改善箇所説明図

刈取脱穀作業車のかじ取り装置において、ステアリングレバーの位置を検出するマイクロスイッチの調整が不適切なものがある。そのため、ステアリングレバーを操作してもかじ取り操作ができなくなるおそれがある。

ステアリングレバー

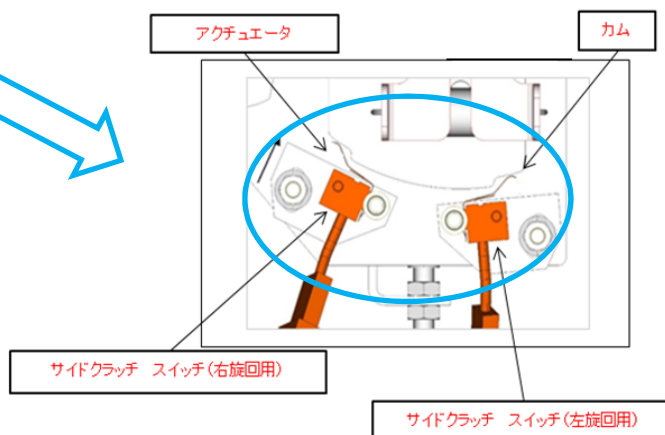
不具合発生箇所

改善前

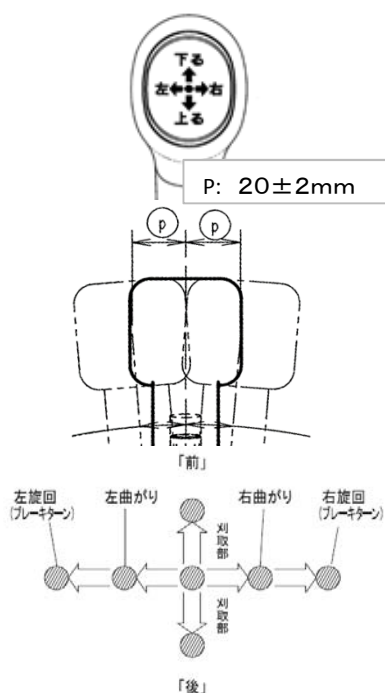
ステアリングレバー操作量30mmで<ON>になるようにセットした状態

ステアリングレバー操作量20mmで<ON>になるようにセットした状態

全車両、ステアリングレバーの位置を検出するマイクロスイッチを再調整する。
